東海第二発電所 設計及び工事計画に係る説明資料
(防潮堤 (鋼製防護壁) の構造変更)

2026年3月19日
日本原子力発電株式会社

(3) 審査会合コメント (1/2)

(2) 地盤改良の品質管理方法 (審査会合コメント⑨, ⑰及び⑱回答)

リスク要因ごと想定事象の抽出及び対策検討の流れ

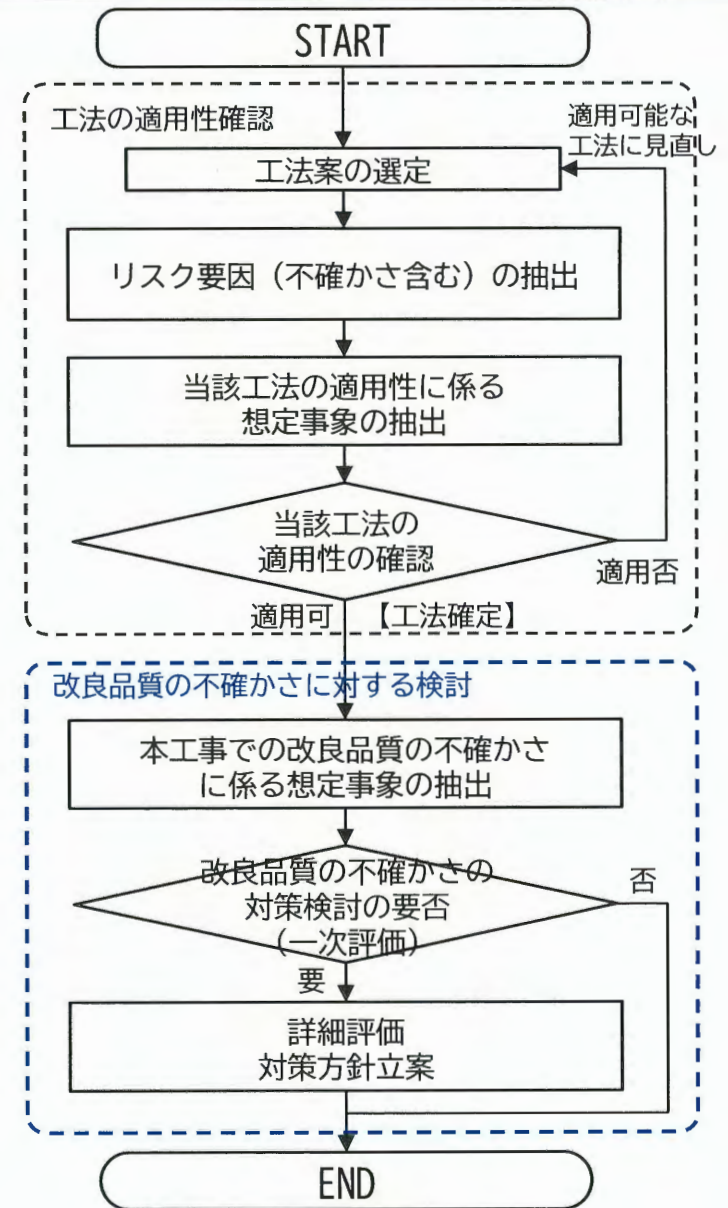
審査会合	コメント	
第1376回	⑱	● 改良品質の不確かさの要因の整理について、不確かさの要因の抽出に至る検討プロセスを詳細に示し、不確かさの要因が網羅的に抽出されていることを示すこと。

リスク要因（不確かさ含む）の抽出に至る検討プロセス及び抽出した要因への対策検討プロセスを右図に示す。

- 工法案を選定する。土木事業における地質・地盤リスクマネジメントのガイドラインに基づき、網羅的にリスク要因を抽出する。
- リスク要因ごとに工法の適用性の視点で想定される事象を抽出する。
- 抽出した想定事象について適用性を確認する。

- リスク要因ごとに本工事での改良品質の不確かさの視点で想定される事象を抽出する。 ➔(2)①
- 抽出した想定事象について、本工事での改良品質の不確かさの対策検討要否を評価する（一次評価）。 ➔(2)②
- 検討要となった事象について詳細評価を実施し、必要な対策を立案する。 ➔(2)③

(2) 標本数の考え方(妥当性の確認)

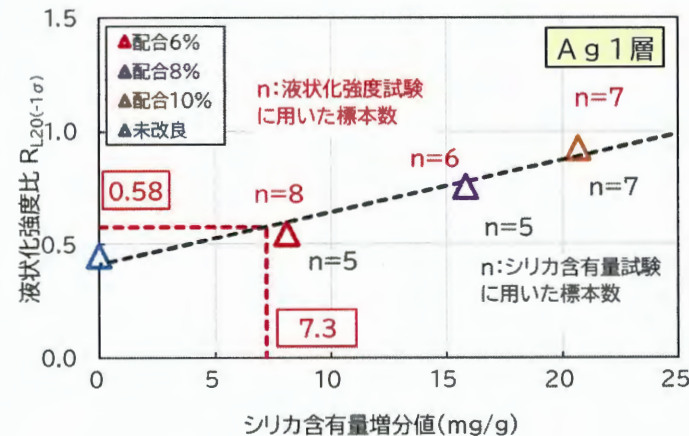
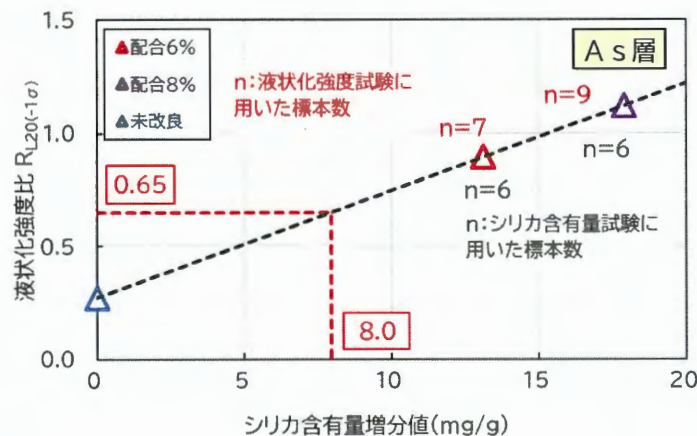
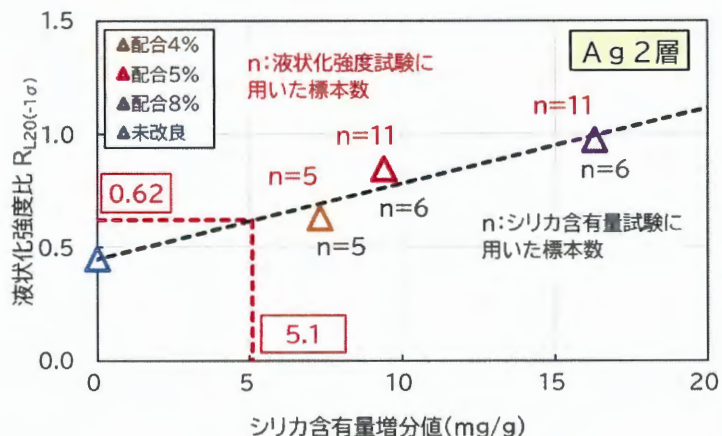
審査会合	コメント	
第1376回	⑱	● 地盤改良（薬液注入）の品質管理について、材料試験の規格、供試体の作成方法、管理値の設定における標本数の妥当性など、材料試験や品質検査の方法について、詳細に説明すること。

- ✓ 液状化強度試験は規格基準で標本数4個以上、一軸圧縮試験は規格基準の標準標本数3個との規定に対し、それぞれ規格以上の標本数を採取しており、標本数は妥当であると判断した。
- ✓ シリカ含有量増分量計測に用いる検体は、JGSの基準に従い相対密度を合わせた供試体を試験室にて改良していることから、シリカ含有量増分量の結果のばらつきは小さい。マニュアルには標準標本数は定められていないが、信頼性を高めるため一軸圧縮試験(3標本)、液状化強度試験(4標本以上)の規格基準の標準を超える標本数で評価した。

2次元FLIP解析モデル

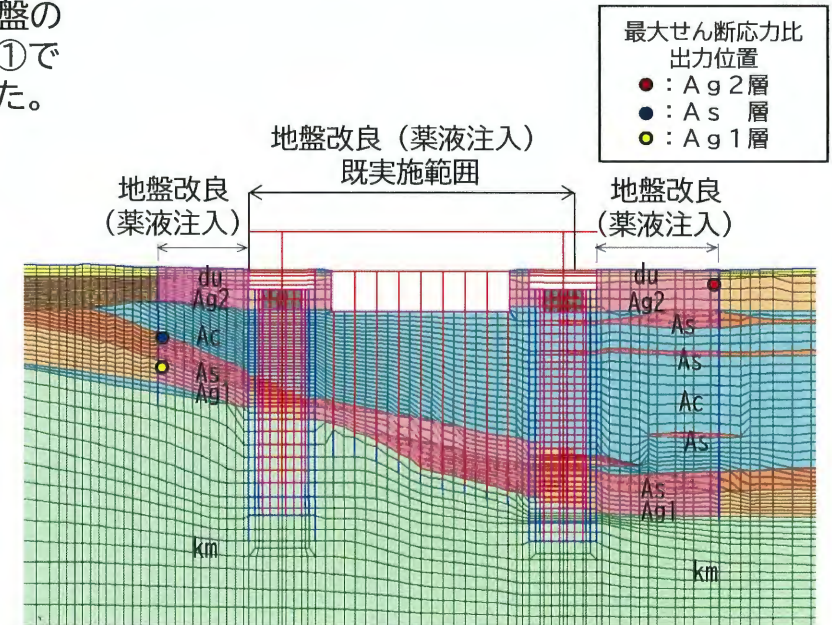
審査会合	コメント	
第1280回	⑨	● 地盤改良を新たに実施する場合には改良土全体が所定の強度を有していることを確認するための品質管理方法について、設工認で示す内容、使用前事業者検査で示す内容を整理すること。

(1) 基準地震動 S_s の地震応答解析を2次元有効応力解析(FLIP)により実施し、地盤のせん断応力の時刻歴を算定する。地震応答解析は基本ケースである地盤ケース①で全波検討し、最も厳しい地震動 (S_s-31) で各地盤ケースの計算を実施した。

層区分	最大せん断応力比 L_{max}	要求品質(液状化強度比)
Ag2	0.62 (S_s-31 (H-V+)①)	左記(0.62)以上
As	0.65 (S_s-31 (H+V+)②)	左記(0.65)以上
Ag1	0.58 (S_s-31 (H+V+)⑥)	左記(0.58)以上
